放射性物質分析・研究施設第2棟に係る  
実施計画の変更認可申請について  
(燃料デブリ等フローについて)

2023年5月9日

東京電力ホールディングス株式会社  
国立研究開発法人日本原子力研究開発機構

図 5.1.1-1 燃料デブリ等フロー (1/2)

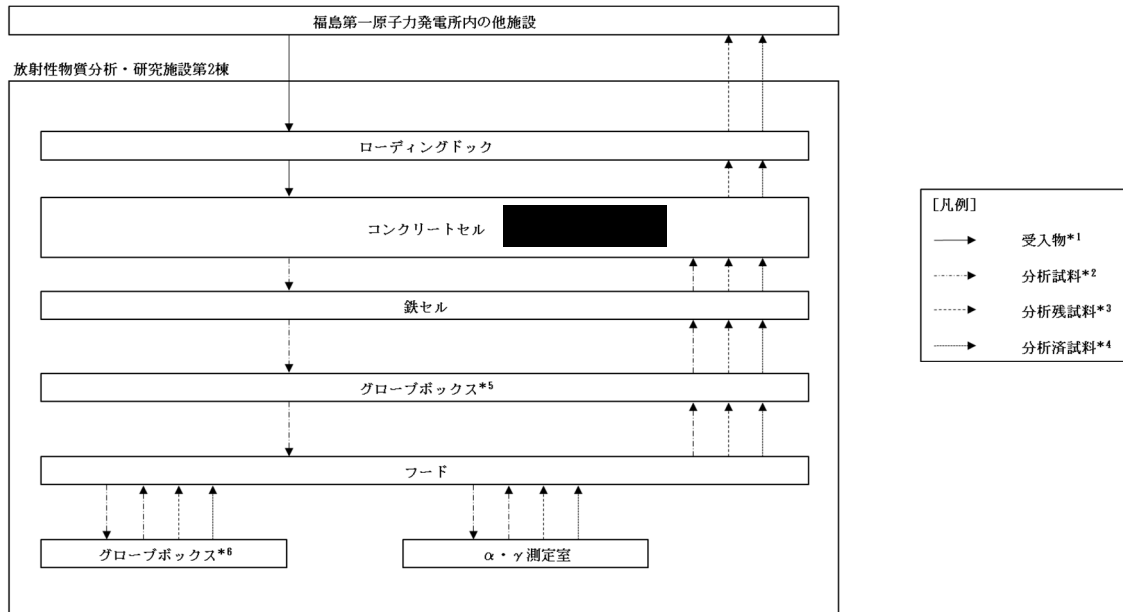
No.	2023 年 3 月 16 日規制庁コメント	事業者回答
1	・2.15 その他措置を講ずべき事項をV章に変更すること。	V章に変更いたしました。 (以後コメントの頁番号を変更後のV章に修正)
2	・5.1-5 頁の記載で、第 2 棟は 1F 構内に入るので「福島第一原子力発電所から」を「発電所内他施設から」に修正すること。	5.1-5、5.1-7 頁、5.1.1-1 頁(図 5.1.1-1)の「福島第一原子力発電所から」を「福島第一原子力発電所内の他施設から」に修正いたしました。
3	・各容器に関する説明を追加すること。	5.1-7 頁に各容器に関する説明書きとして、「④ 第 2 棟で燃料デブリ等に使用する容器類」を追加いたしました。
4	・「核物質」、「核燃料物質」など、用語を統一化すること。	資料内の「核物質」、「核燃料物質」の用語を、「核燃料物質」に統一いたしました。
5	・図 5.1.1-2 の「分析済試料として受け取る」の記載を、廃棄物として読めるように修正すること。	5.1.1-2 頁(図 5.1.1-2)の※5 の「分析済試料として受け取る」の記載を削除いたしました。
6	・図 5.1.1-19 で使用する運搬容器について説明を追加すること。	5.1.1-11 頁(図 5.1.1-19)に、運搬に使用する容器について、説明を追加いたしました。
7	・5.1.1-12 頁の青文字追記について、別途マニュアルで定めることを追記すること。	5.1.1-12 頁の青文字追記について、マニュアルで定めて実施することを追記いたしました。
8	・資料内の「想定している」について、記載を削除するか別途マニュアルで定める記載をすること。	資料内の安全対策に係る「想定している」の記載を削除し、マニュアルで定める等の内容に記載を修正いたしました。
9	・図 5.1.1-1 の主要フローについて、「主要」と「例外」について整理はできているのか。	5.1.1-1 頁(図 5.1.1-1)のフローについて、図で示したフロー以外の例外が現状ないため、「主要フローである」と記載していたコメントボックスを削除しました。
